*Ministero dell' Ambiente
e della Tutela del Territorio e del Mare*

OGGETTO: [ID_VIP 4494] Valutazione preliminare ai sensi dell'art. 6, c.9 del D.lgs.152/2006 e ss.mm.ii. Progetto “Lavori urgenti di consolidamento e messa in sicurezza del molo commerciale nel porto di Santa Marina Salina (ME)” - Nota tecnica.

Analisi e valutazioni

Fig.3 Planimetria stato di fatto, con evidenziate lesioni sulla pavimentazione, linea di delimitazione area dissesto, piastra in ferro e relativa base di appoggio e planimetria stato di progetto con interventi di paratia di pali $\phi 800$ a filo banchina e micropali a tergo

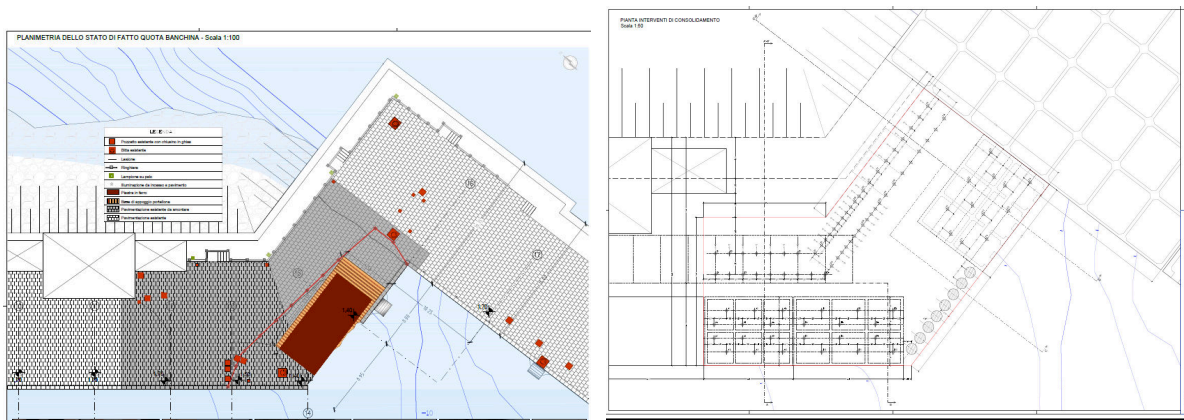
Per l'intervento di ripristino delle condizioni di sicurezza del molo oggetto di valutazione si prevedono le seguenti fasi (fig.3):

- demolizione del solettone esistente;
- realizzazione della palificata $\phi 800$ con pali posti ad interasse 1.00 m sul filo banchina, senza quindi apportare modifiche all'ingombro delle zone banchinate. La realizzazione della paratia avverrà via mare non essendo le strutture esistenti in condizioni di sicurezza rispetto ai carichi straordinari rappresentati dalle macchine operatrici. La lunghezza complessiva dei pali è di 25,10 m, per cui verranno realizzati parte in acqua e parte nel terreno di fondazione (circa 16 m). La sommità del palo è posta a quota +0,30 m s.l.m.m. e raggiunge la profondità di -24,80 m s.l.m.m;
- riempimento a tergo con materiale sciolto (50% pietrame e il 50% di scogli di 1° categoria);

- esecuzione di micropali per lo schema puntone-tirante, consolidamento dei cassoni nell'area di ricostruzione del solettone, consolidamento dei cassoni nell'area di ricostruzione del solettone e ricostruzione del solettone in calcestruzzo armato;
- ricostruzione di un tratto di muro paraonde per una lunghezza di 4,00 m in calcestruzzo non armato o rivestimento in pietrame;

Fig.4 Sezione trasversale con evidenza paratia pali e riempimento a tergo

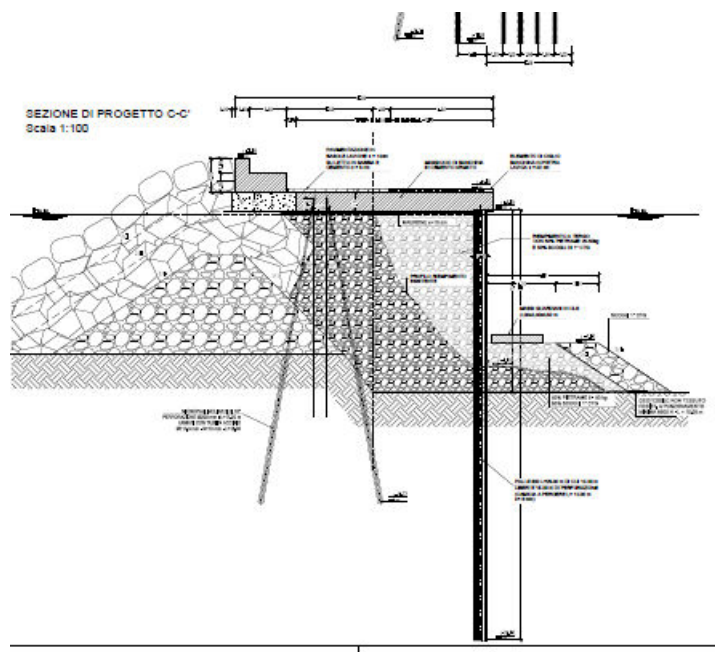
Le operazioni di demolizione del massiccio di banchina in calcestruzzo e la trivellazione della paratia comporteranno la produzione di materiali, per un totale rispettivamente di 328 mc e di 60 mc che verranno trattati come rifiuti e quindi conferiti presso un centro autorizzato in quanto, con

particolare riferimento al calcestruzzo, non si prevede la possibilità di recupero per le condizioni di degrado conseguenti al contatto con l'ambiente marino.

I quantitativi complessivi dei materiali utili per il riempimento a tergo della paratia e della protezione dello scanno di imbasamento sono rispettivamente 625 tonnellate di pietrame e 797 tonnellate di scogli di prima categoria, che verranno stoccati in prossimità al sito oggetto di intervento e per i quali verrà limitata la componente fine, potenziale causa di condizioni di torbidità in mare. Con riferimento a questa ultima, si prevede l'uso di panne di contenimento della zona lavoro, utile anche ad intrappolare eventuali accidentali sversamenti. In relazione alle condizioni di torbidità, qualità chimico-fisica e microbiologia delle acque marine il proponente riferisce di prevedere l'avvio di pertinenti attività di monitoraggio.
